**Oggetto:** D.C.C. n. 92 del 7 dicembre 2011 – Adozione del Progetto Preliminare del P.U.C. del Comune di Genova – Osservazioni ex art. 38 L.R. 4 settembre 1997, n. 36 e ss.mm.ii., a valere comunque quale atto di intervento nel procedimento ex art. 9 e 10 L. n. 241/90.

**ATTO DI OSSERVAZIONI**  
**ex art. 38 L.R. n. 36/1997 e ss.mm.ii**  
**a valere anche quale atto di intervento nel procedimento**  
**ex art. 9 e ss. L. n. 241/90 e ss.mm.ii.**

Progetto Preliminare del Piano Urbanistico Comunale di Genova adottato con D.C.C. n. 92 del  
7 dicembre 2011.

**Oggetto: PRESENTAZIONE OSSERVAZIONE** ai sensi dell'art.38, comma 2, letter d) della L.R. 4 settembre 1997 n° 36 e s.m.i.. relativamente al progetto preliminare del Piano Urbanistico Comunale adottato con D.C.C. n°92 del 7.12.2011.

Fig. 3: Stralcio della Carta della Suscettività al Dissesto del PUC vigente.

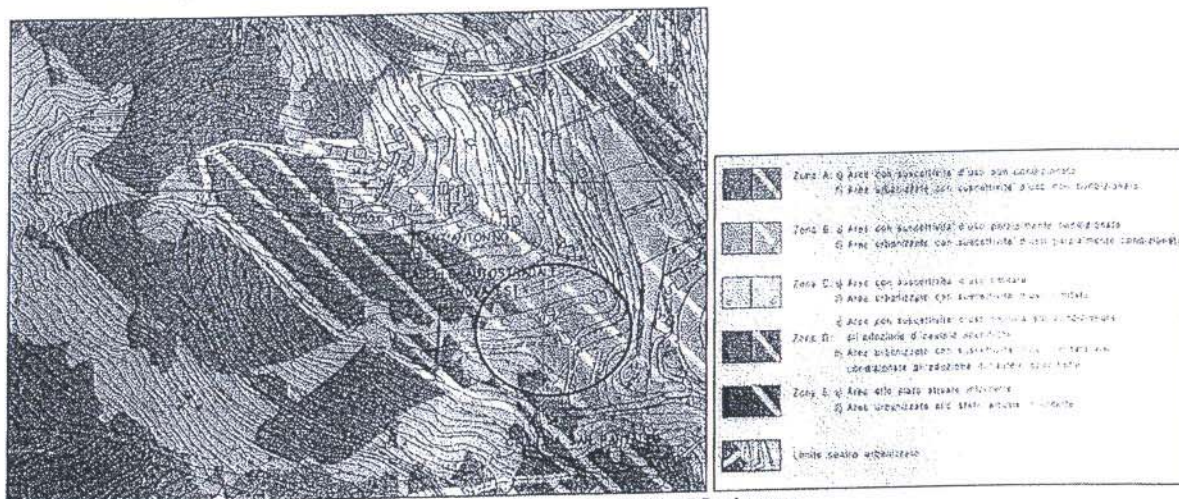
Si evidenzia che la porzione di territorio interessata dai terreni di proprietà della Sant'Antonino s.r.l. ricade nella *Carta della Suscettività al Dissesto del PUC vigente* prevalentemente in:  
*Zona C<sub>p</sub>* - Area urbanizzata con suscettività d'uso limitata,

Quindi una porzione di territorio dove **NON** sono presenti movimenti franosi sia attivi che quiescenti.

Fig. 6: Ubicazione area di studio

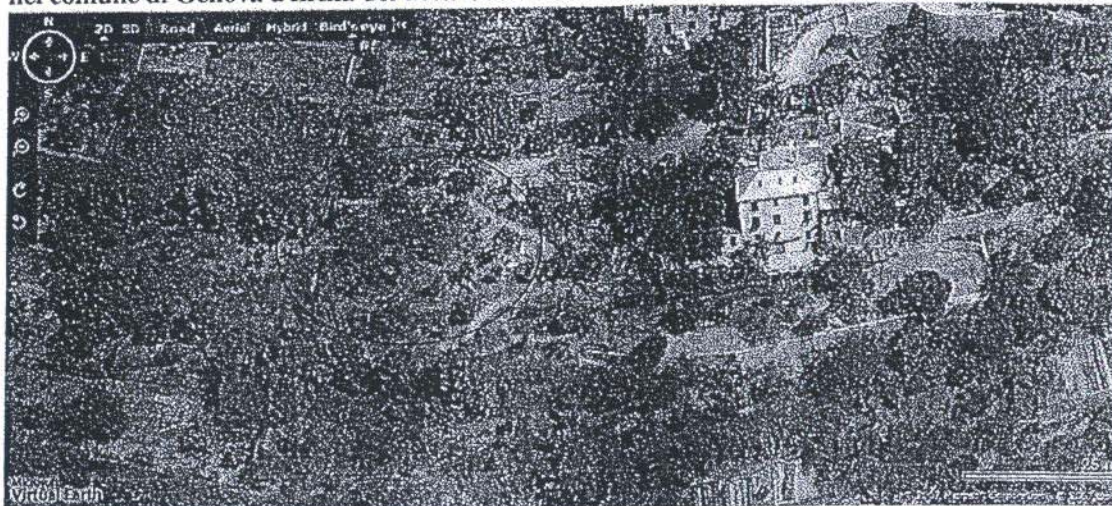
*L'area dove sono state eseguite le indagini (Fig. 6), ha una estensione di circa 1500 m<sup>2</sup> ed è collocata su di un versante abbastanza acclive (circa 20°) che immerge verso Sud dove sono presenti alcuni terrazzamenti mediante fasce sostenute da muri a secco. Tali muri si presentano generalmente in discrete condizioni di conservazione, ma localmente mostrano alcuni segni di cedimento peraltro di modesta entità. Presso l'area di indagine, affiorano terreni appartenenti all'Unità del Flysch di Monte Antola costituiti dalla tipica sequenza ritmica di calcari marnosi, marne calcaree e marne argillose ed interstrati argillitici. Tale Unità non è facilmente rilevabile in*

Presso il sito non sono stati rilevati segni di instabilità del versante o movimenti di tipo franoso a parte qualche piccolo e limitato cedimento dei muretti a secco.

Foto 1: Edifici frazione San Antonino (civ. 38-40-42-44, sullo sfondo civ. 34A-36B- e 38-40-42-44)

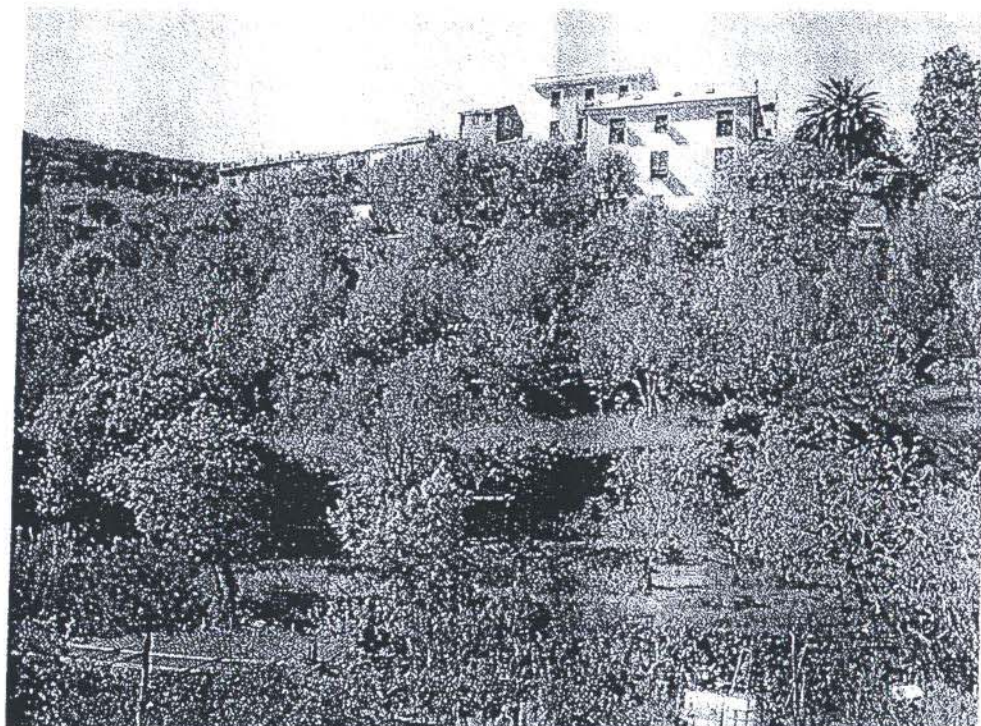
**Dai rilievi non sono emersi significativi stati fessurativi ne a carico degli edifici, ne della rete viaria.**

A titolo di esempio di riportano alcune foto scattate nel corso del suddetto sopralluogo.

Foto 7: Acquedotto civico medioevale (ponte canale del sec. XIII)

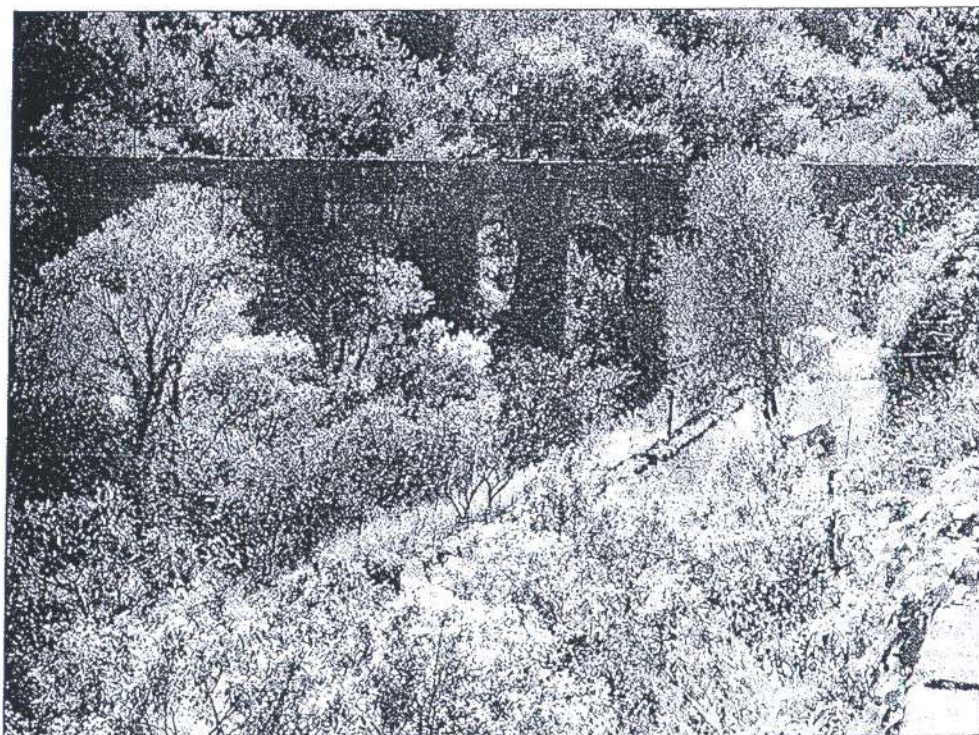
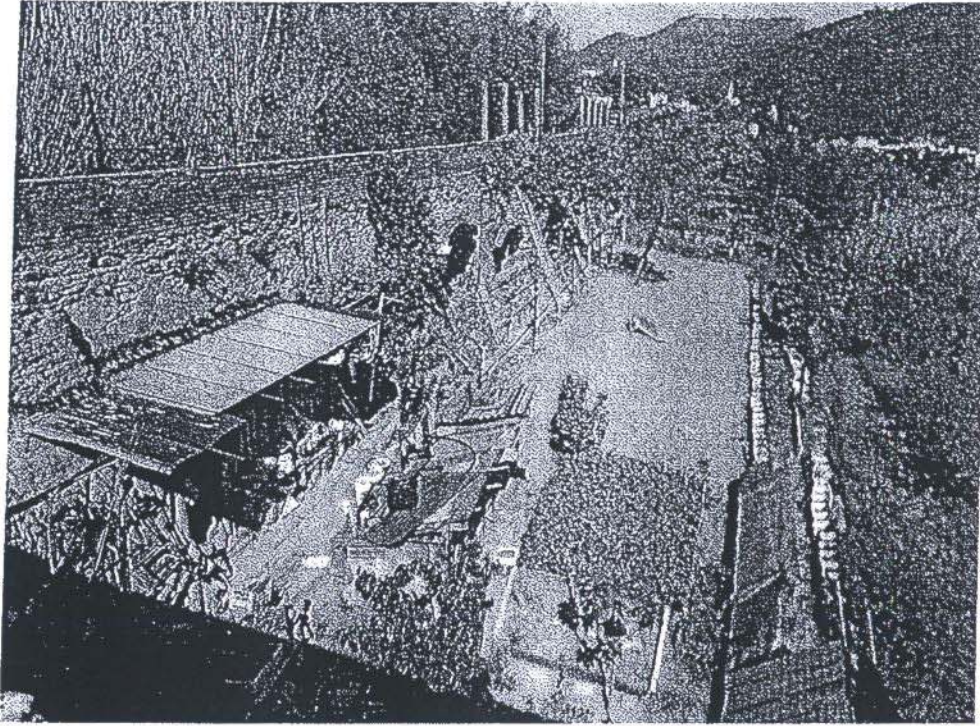
Nel corso dei sopralluoghi è stato percorso un tratto dell'acquedotto medioevale che attraversa la porzione più bassa del perimetro della frana in oggetto.

Anche in questo caso lo stato di conservazione del manufatto è tale da essere in conflitto con l'ipotesi della presenza di una frana attiva che ne avrebbe in più di 1500 anni compromesso l'equilibrio statico.

Fig. 10: Stralcio Carta della Suscettività al Dissesto del PUC vigente

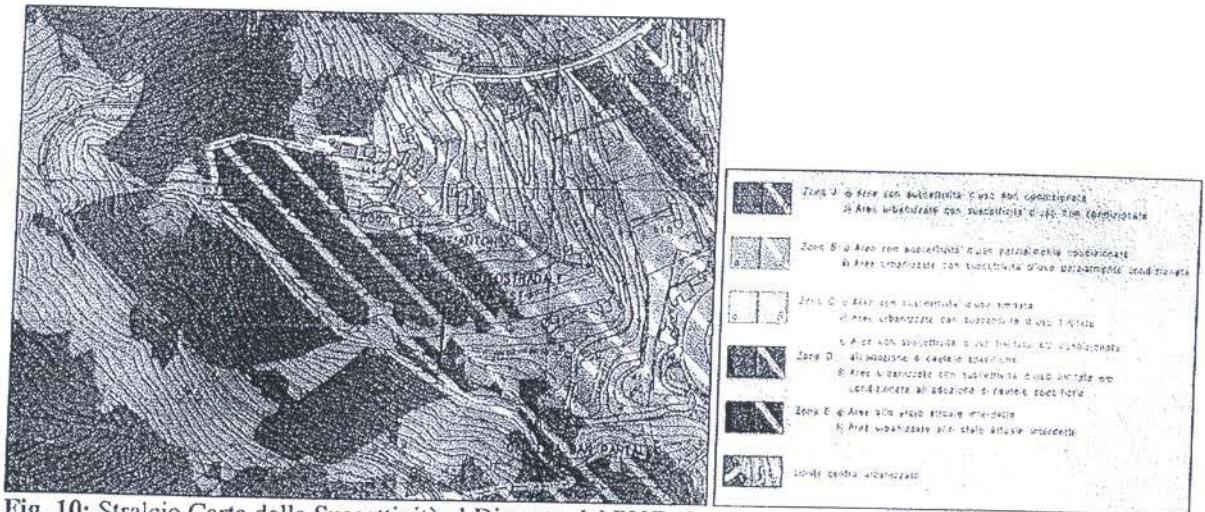
Sempre a parere dello scrivente la precedente zonizzazione geologica dell'area di interesse come riportata in fig. 10, costituisce una più realistica fotografia del territorio.

di acquisire le informazioni di cui al punto 2 della presente nota e riconsiderare il processo logico-cognitivo che ha portato alla perimetrazione della "frana attiva" nella Carta Geomorfologica con conseguente modifica sia della Carta della Zonizzazione Geologica con la variazione della classe di suscettività d'uso dell'area di interesse

*Zona D: Aree urbanizzate con suscettività d'uso limitata e/o condizionata all'adozione di cautele specifiche" (prevalente)*

*Zona C<sub>p</sub> - Area urbanizzata con suscettività d'uso limitata,*

*Zona B<sub>p</sub> - Area urbanizzata con suscettività d'uso parzialmente condizionata*

*Zona E: Aree allo stato attuale interdette*

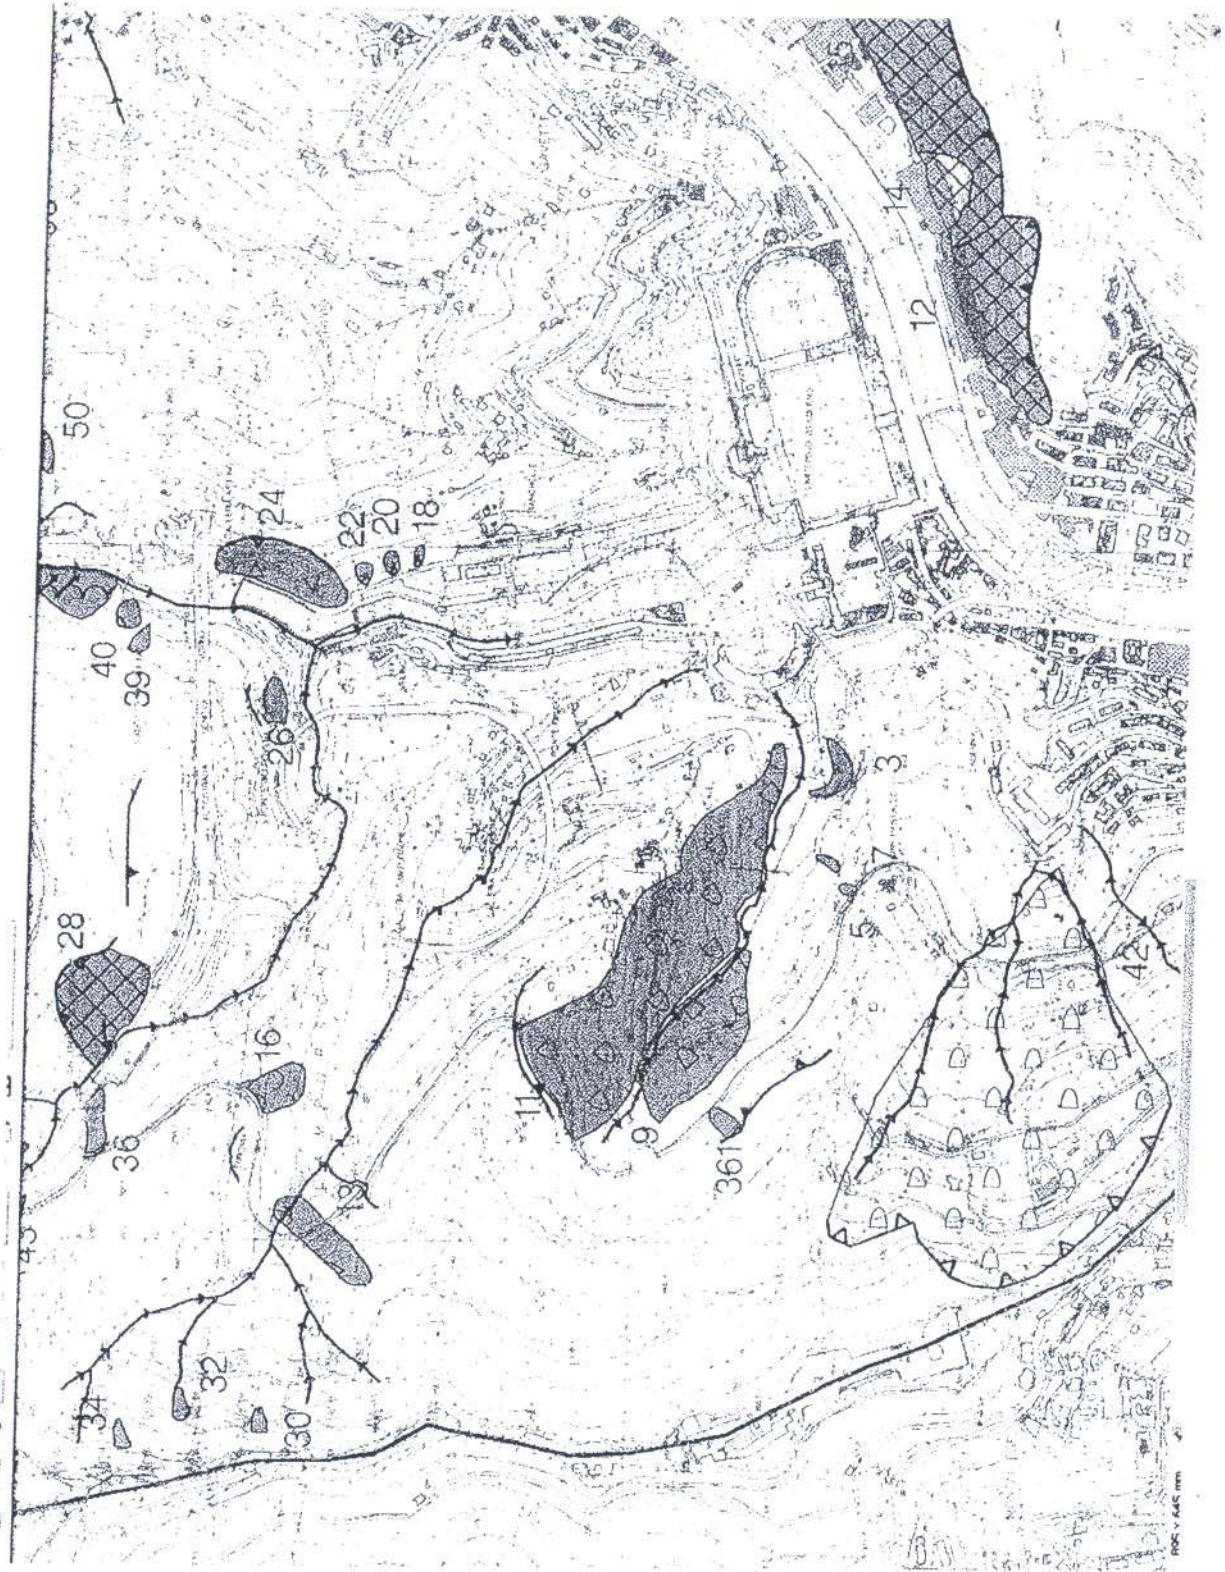
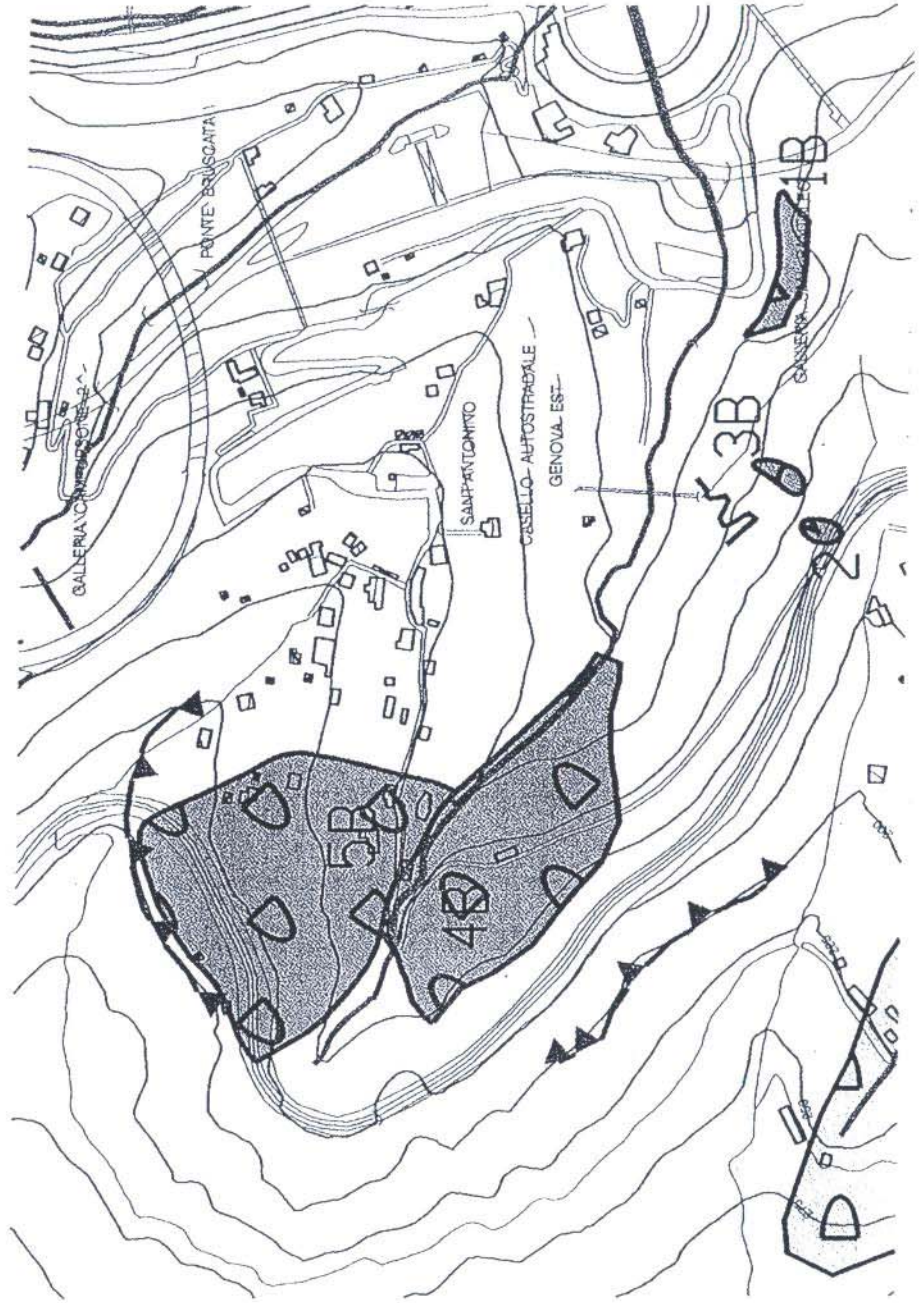
- che il raffronto di tali "tavole di studio" con le tavole del vigente P.d.B. che si riferiscono alla zona in questione (doc. 3), rende evidente come in tali nuove tavole l'area "frana attiva" sia stata estesa fino a ricomprendere il sedime interessato dall'intervento in parola, oggi, invece, del tutto esterno alla stessa;
